內政部 函

主旨：修正建築技術規則建築設計施工編第42條補充圖例圖42-(1)及圖42-(2)，請查照轉行。

發文字號：內授營建管字第1110817347號

第42條 圖42-(1)

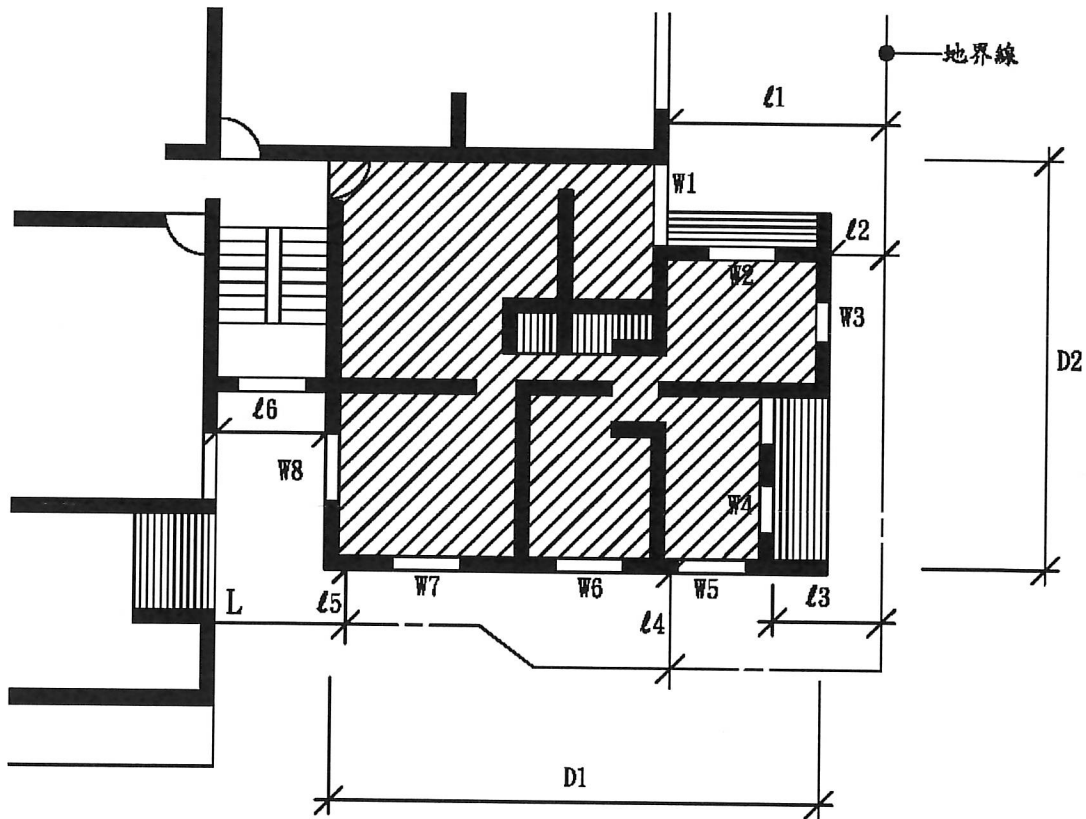
(一)圖42-(1)文字說明2「設陽台均小於1.5m寬度，除W1臨接
陽台之部分……」修正為「設陽臺均小於2m寬度，除W1
臨接陽臺之部分……」。

- ①則 W_3, W_7, W_8 , 為無效之採光開口, 其面積不得計入採光面積。
- ②設陽臺均小於 2m 寬度, 除 W_1 臨接陽臺之部分, 其有效採光面積應按 0.7 計算外, 其餘均為有效採光開口。
- ③若 W_1, W_2, W_4, W_5, W_6 之有效採光面積之和(地板面以上 50cm 範圍內不得計入)為 Σa , 居室樓地板面積即圖中斜線部分(不包括本編第1條第16款所稱之樓梯走廊浴廁等非居室部分)為 $F. A$, 則 $\Sigma a \geq F. A/8$ 。
- ④有效採光距離之保持係以建築物外牆為準, 故居室樓地板內仍可隔間。
- ⑤住宅區建築物, 深度超過 10m 者, 至少應有一面(背面或側面)在有效採光範圍內, 其他各面雖不在有效採光內, 如符合45條水平距離(即 1m)者, 仍可開窗, 惟不得計入有效採光面積, 如本圖例, 若 D_1 及 $D_2 > 10\text{m}$ 時, 至少應有一面之外牆在有效採光範圍內; 若其右側外牆為有效採光, 此時應調整設計平面, 使 l_2 之值符合有效採光之規定。
- ⑥住宅區之建築物深度在 10m 以內時, 不檢討各面之採光距離, 各層背面及側面如有開窗時, 亦不予限制採光距離, 惟前述各立面開口採光面積總計仍須符合第41條規定。

第42條 圖42-(2)

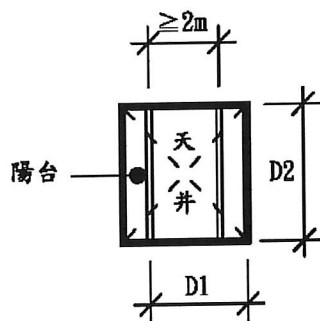
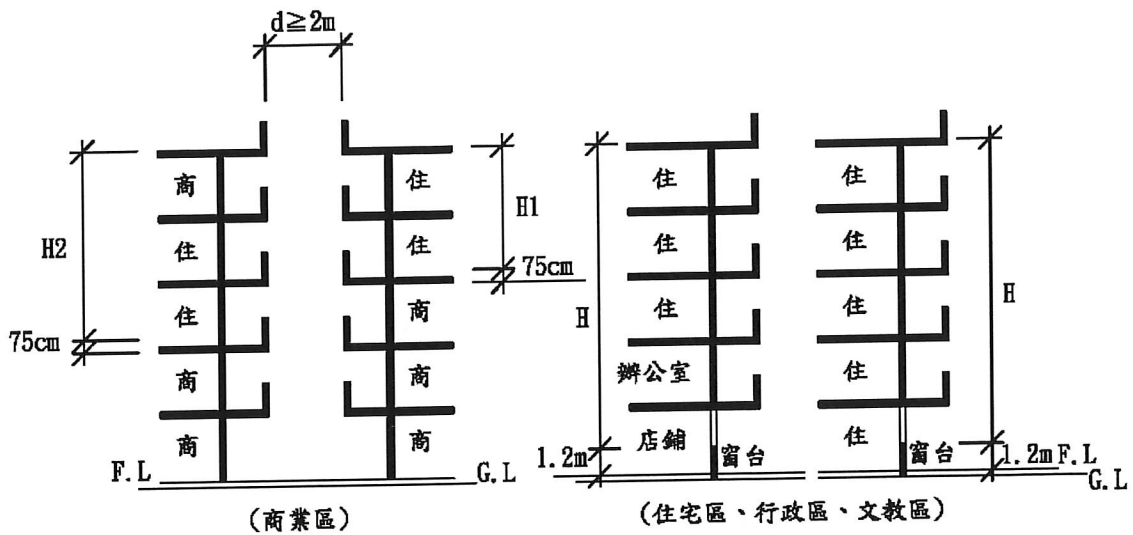
(二)圖42-(2)文字說明3「依前條第三款之規定，位於地板面
50cm範圍內之窗或開口面積不得計入有效採光面積內，
故本條關於高度(H)之計算應由地板面50cm之高度起算
……」修正為「依前條第三款之規定，位於地板面75cm
範圍內之窗或開口面積不得計入有效採光面積內，故本
條關於高度(H)之計算應由地板面75cm之高度起算
……」，另圖示商業區部分並配合修正。

- ① 建築物外牆依規定留有採光用窗或開口時，其同一基地內之他棟建築物或同棟建築物之對面部分(如天井)之有效採光距離D，係指面對之外牆間之水平淨距離。
- ② 天井部分各向之D/H值均應分別核算(即圖中D1，D2與H之比值)。
- ③ 依前條第三款之規定，位於地板面75cm範圍內之窗或開口面積不得計入有效採光面積內，故本條關於高度(H)之計算應由地板面75cm之高度起算計至建築物外牆最高部分之垂直高度，符合本編第1條第7款之屋頂突出物不予計入外牆高度。
- ④ 門窗開向陽台時如圖42-(1)第②點說明規定計算，若相對之兩面均設有陽台時，其有效採光僅扣減一面之陽台，即水平淨距離(D)，應自任一面之外牆面計至對面陽台之外緣如圖中D1。
- ⑤ 商業區建築物水平間距達5m以上，其他使用分區水平間距達6m以上者(空地、道路及永久性空地寬度之和)免再增加。
- ⑥ 住宅區建築物，不因部分樓層設置辦公室或店鋪而減少其採光高度。
